ASUNTO: PRESENTACION DE ALEGACIONES SOBRE PROYECTO DE PLAN HIDROLOGICO CORRESPONDIENTE AL RIO CARRION A SU PASO POR PALENCIA (TERCER CICLO)

La Asociación de Propietarios Huertas Bajas de Palencia "AHUBAPA" (Sector S13R) , representada por su Presidente, Manuel Joaquin López Ruiz, DNI [redacted] se dirige a VDS(Sra Presidenta de la CHD CC al Director General de Aguas), por el anuncio de la Dirección General del Agua (Ministerio para la Transición Ecológica y el Reto Demográfico), sobre la apertura del periodo de consulta pública de los documentos , BOE del 22 de junio de 2021 del " Anuncio de la Dirección General del Agua" por el que se abre el periodo de consulta pública de los documentos "Propuesta de proyecto de plan hidrológico", para realizar las aportaciones y formular las observaciones y sugerencias que se estimen oportunas.

ALEGACIONES A LA REVISIÓN DE LOS MAPAS DE PELIGROSIDAD Y RIESGO DE INUNDACIÓN, SEGUNDO CICLO, CORRESPONDIENTES A LA CIUDAD DE PALENCIA.

ASUNTO: PRESENTACION DE ALEGACIONES SOBRE LAS AREAS DE RIESGO POTENCIAL DE PALENCIA (SEGUNDO CICLO)

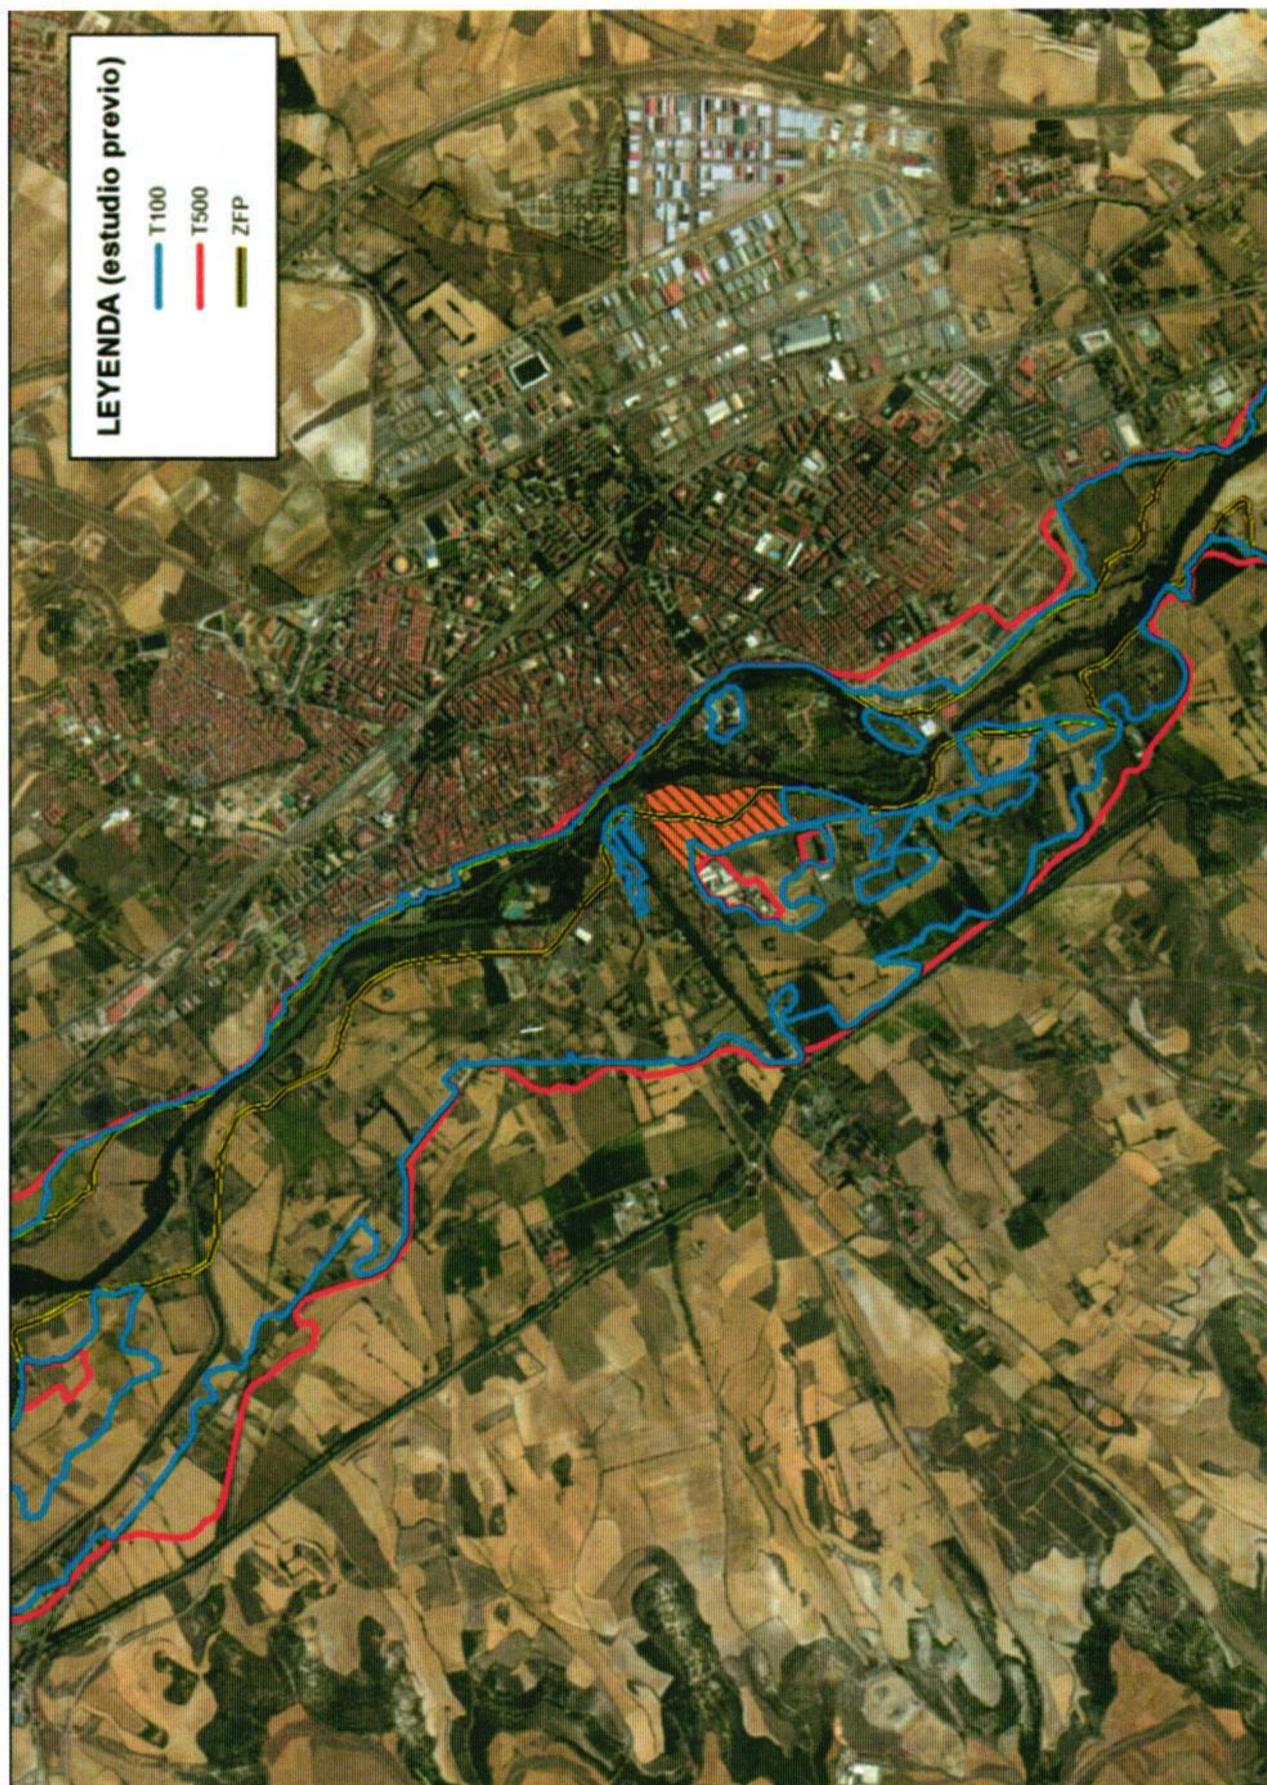
PRINCIPALES INCONGRUENCIAS DETECTADAS EN LOS ESTUDIOS ELABORADOS POR LA CHD

1. En cualquiera de los mapas considerados se observa la total inundabilidad del sector pero con **exclusiones de edificaciones absolutamente erróneas** pues se mantienen en la misma cota de zonas adyacentes inundables (complejo La Seda, acceso al Hospital Rio Carrión, Urbanización del puente Mayor,..) lo que pone de manifiesto de **la utilización de argumentos muy subjetivos para la creación de estas áreas y zonas singulares fuera de los mapas cuando son igualmente inundables.**

- 9.2. **Revisar en profundidad los mapas de inundabilidad actuales, que afectan al Río Carrión a su paso por Palencia, entre los puentes Mayor y Sandoval, cuyos mapas tienen datos incorrectos por falta de depuración del Estudio original realizado como se ha señalado en el apartado C.**

Figura 10: composición MDT – ortofotografía aérea, donde puede apreciarse como el azud de La Julia (abajo, en azul) aparece en los datos de batimetría, mientras que el azud de Mantas David Rodríguez (arriba, en rojo), no lo hace.

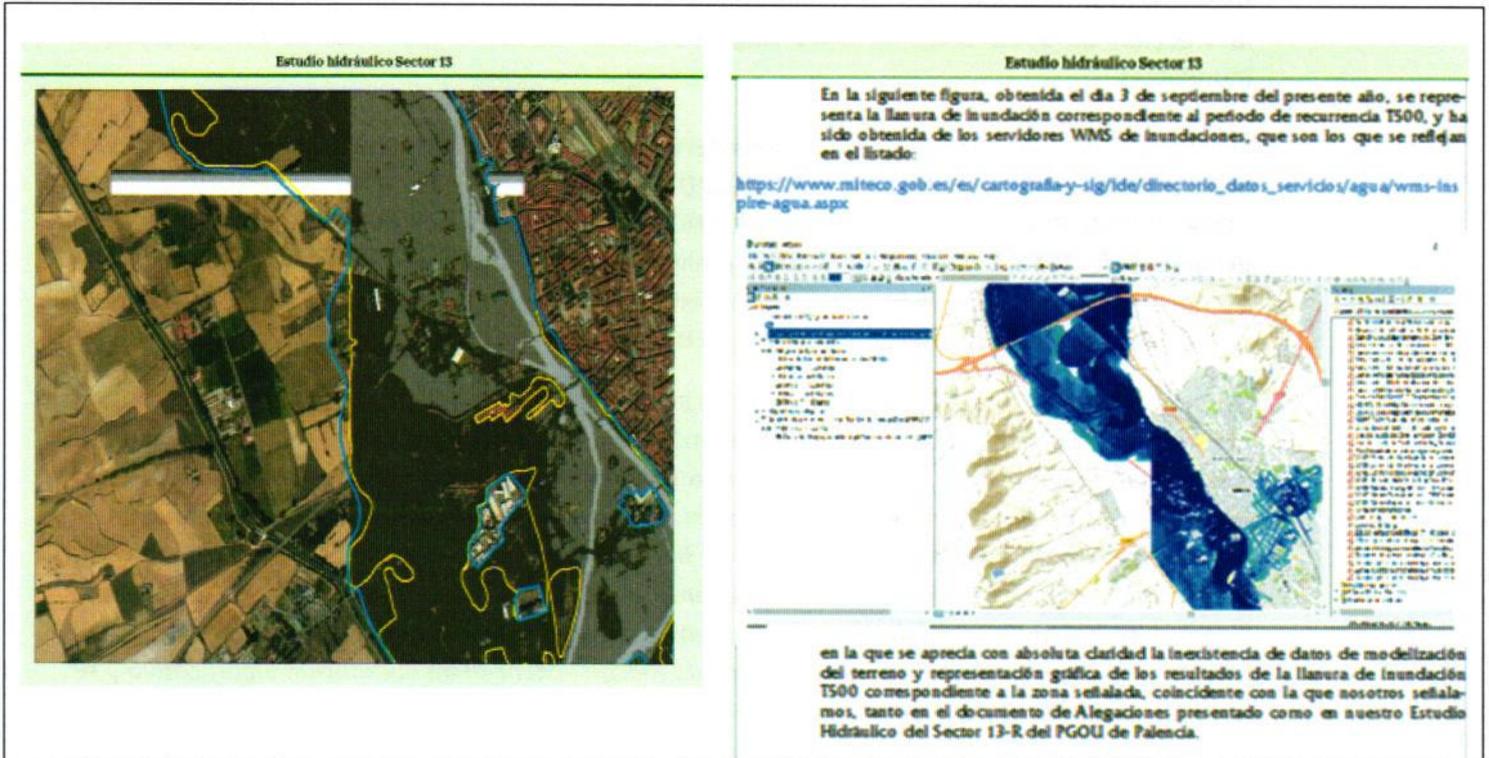
C.2. FALTA DE DATOS DE PLANIMETRIA EN UNA ZONA

Ausencia de datos de modelización del terreno, verificada en la pagina web de miteco que fue puesto de manifiesto en las alegaciones que presentamos en diciembre de 2019 y que han resuelto dibujando la línea de inundabilidad (línea amarilla) como una recta.

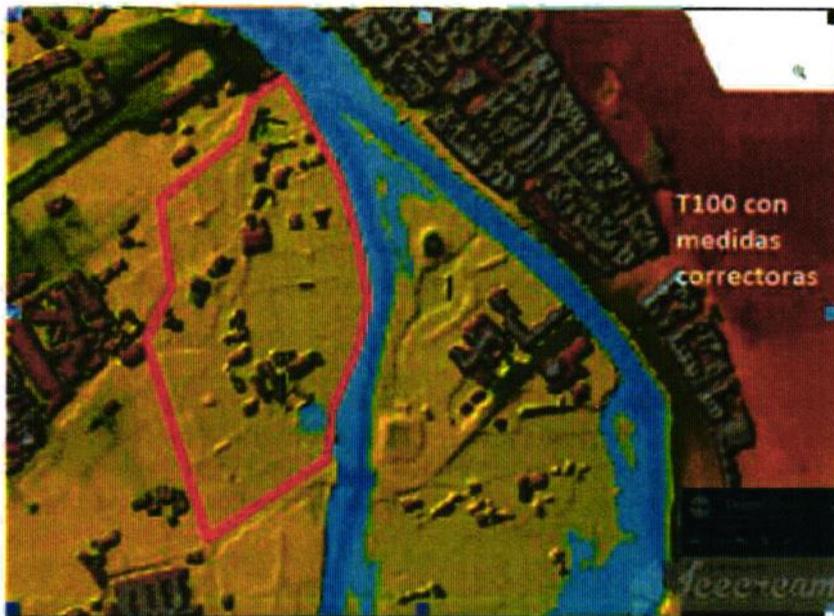
12) Consideramos, por tanto, que existen argumentos de base para reconsiderar los referidos mapas de riesgo y que existen posibles y sencillas medidas correctoras para aminorar o anular el riesgo de inundabilidad en el Sector que nos ocupa, tales como la supresión de los azudes existentes en el cauce, desde hace varias décadas fuera de servicio, y la ampliación de la capacidad hidráulica de desagüe del Puente de Sandoval, mediante la construcción de dos aliviaderos laterales ejecutados con bóvedas de acero ondulado, cuya sección útil unitaria sea, al menos, igual a la superficie del único ojo del puente existente.

- En el Estudio hidrológico-hidráulico y de propuesta de posibles medidas correctoras que por nuestra iniciativa estamos llevado a cabo, cuya elaboración se ha encargado a la empresa GEPRECON, que se está realizando mediante el programa HEC-RAS BIDIRECCIONAL (versión 5.0.7) se han adoptado idénticas hipótesis iniciales de cálculo (caudales e hidrogramas Q100 y Q500, topografía LIDAR utilizada, complementada en la zona en la que no existían datos topográficos del terreno en el estudio de la C.H.D, coeficientes de rugosidad de Mannig, etc...), cuyos resultados preliminares adjuntamos a este documento de alegaciones.

Con las medidas correctoras enunciadas en el apartado anterior (supresión de azudes fuera de servicio y ampliación de la capacidad de desagüe del Puente de Sandoval) se reduce de forma drástica el efecto de embolsamiento de agua producido tanto por la insuficiente capacidad hidráulica del puente, como por el efecto presa provocado por la carretera P-900, cuya cota de rasante se sitúa entre los 2 y 3 metros por encima de la cota de los terrenos adyacentes.

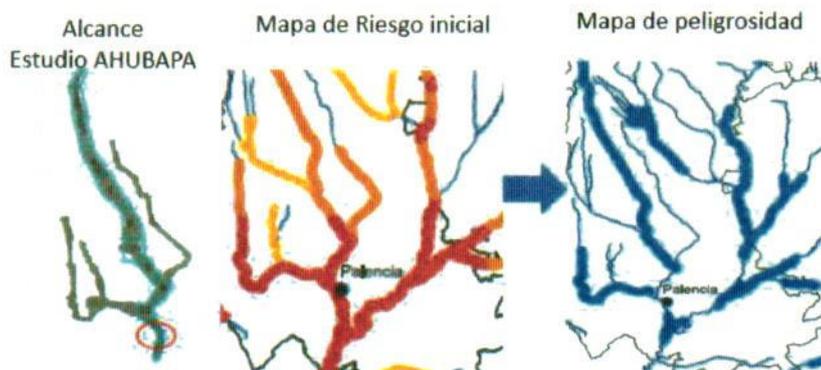
- a) **Necesidad de eliminación de Azudes.** Consideramos de absoluta importancia, y así lo solicitamos, que para la determinación de la inundabilidad de la zona se tenga en cuenta que la eliminación de dos azudes, situados en la zona de nuestro sector, el de fábrica de mantas David y el conocido como La Julia, fuera de servicio desde hace varias décadas, supondría incrementar la pendiente del río en el tramo comprendido entre ambos, de aproximadamente 500 metros, en algo más del 1% , lo que incrementa de una manera muy significativa (probablemente más del 30%) la capacidad de evacuación hidráulica del cauce en ese ramal, que afecta de manera muy clara al sector S13-R que se vería afectado por un caudal en el Cuernago muy inferior.

Ya hemos hecho referencia con anterioridad a que la DG del Agua en su presentación de 21 de junio marcaba como una **prioridad “la supresión de obstáculos que permitan la recuperación de la vegetación de la ribera y la re-naturalización de tramos de ríos urbanos”, obstáculos como pueden ser los azudes fuera de servicio.**

Asimismo, y como medida complementaria de enorme eficacia para la disminución de la gravedad de la inundabilidad de la zona, que, si bien no es de competencia directa de este ministerio, podría tenerse en cuenta a efectos del cálculo de la misma la ampliación de la capacidad hidráulica de desagüe del Puente de Sandoval, triplicando al menos su capacidad actual, ya que el tramo de la carretera autonómica P-900 que comprendido entre este puente y el puente Mayor discurre por la zona con una cota de coronación comprendida entre los 2 y 3 metros por encima de los terrenos circundantes, actuando en consecuencia como presa, embalsando el agua que no puede ser desaguada por ambos puentes.
